グローブボックス裏配線

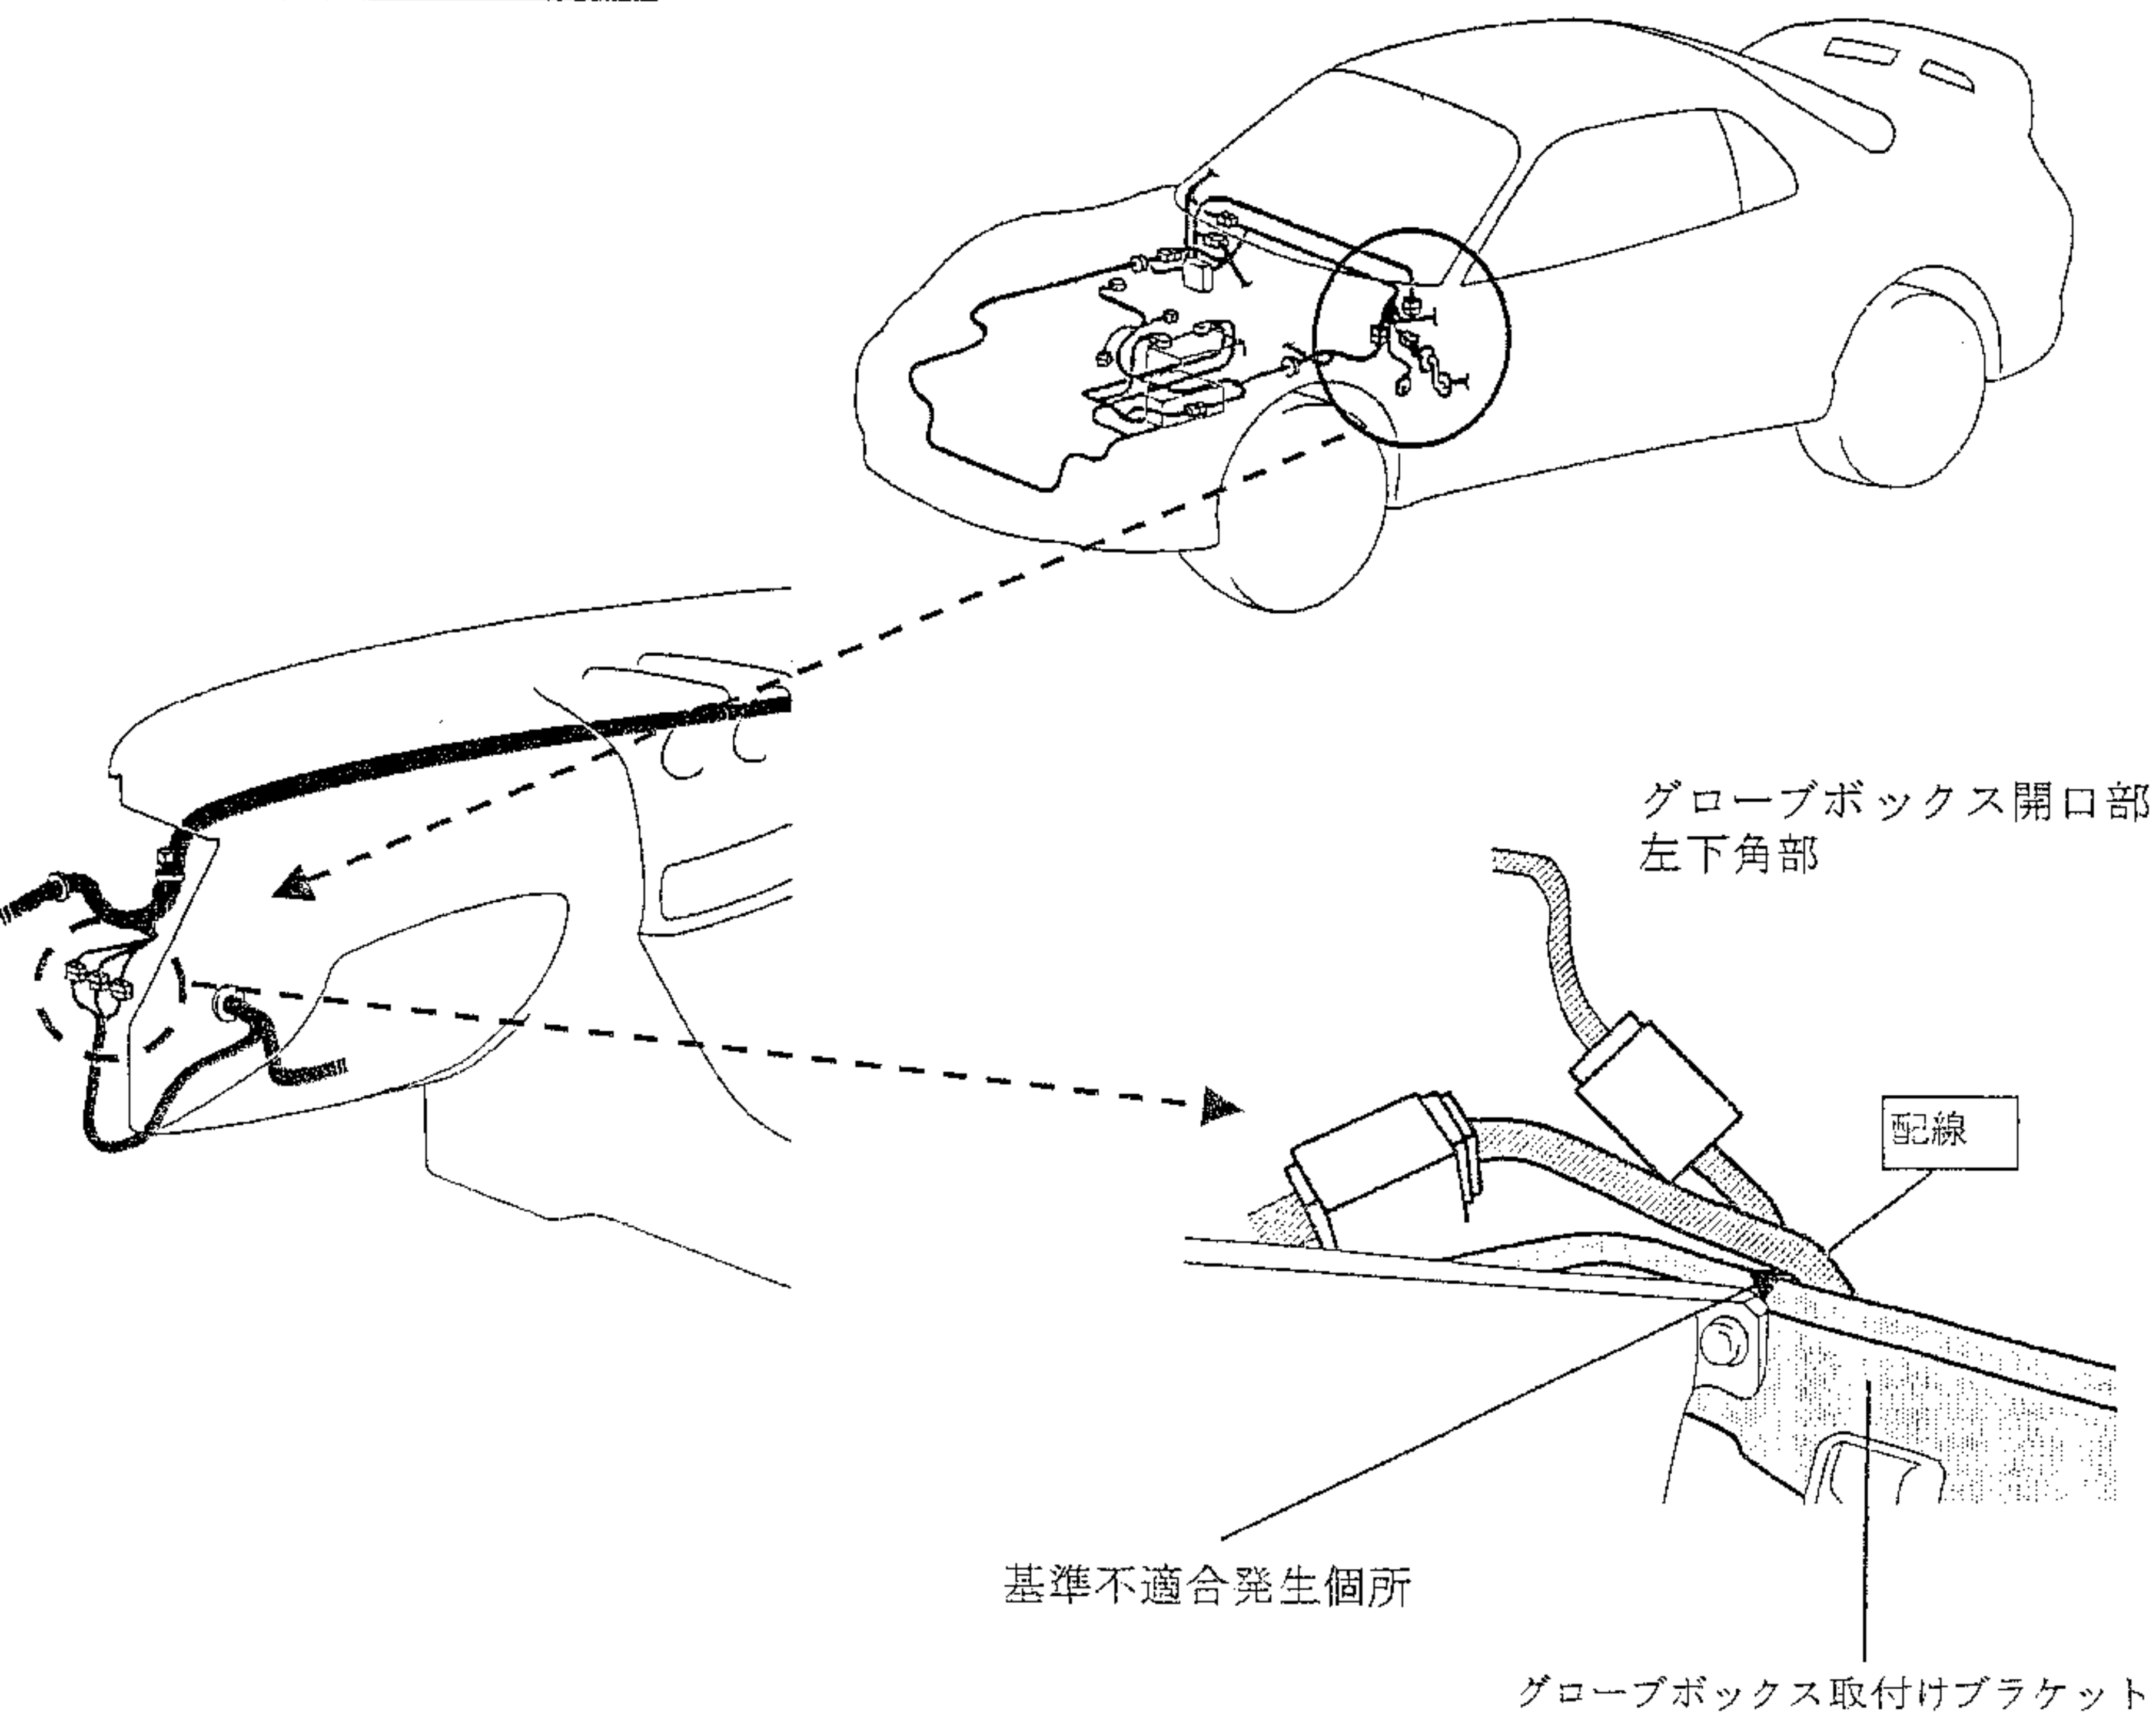
車室内の電気配線とグローブボックス取付けブラケットの隙間が狭いものがあり、走行中の振動で配線と当該ブラケット端末が干渉し、配線の被覆が損傷する場合がある。そのため、最悪の場合、配線がショートし、ヒューズが切れ、エンジン始動不能またはワイパー作動不良となるおそれがある。

全車両、グローブボックス取付けブラケット端末に保護テープを張付ける。

なお、配線を点検し、損傷している場合には、修理可能なものは修正し、修正不可能なものは新品と交換する。
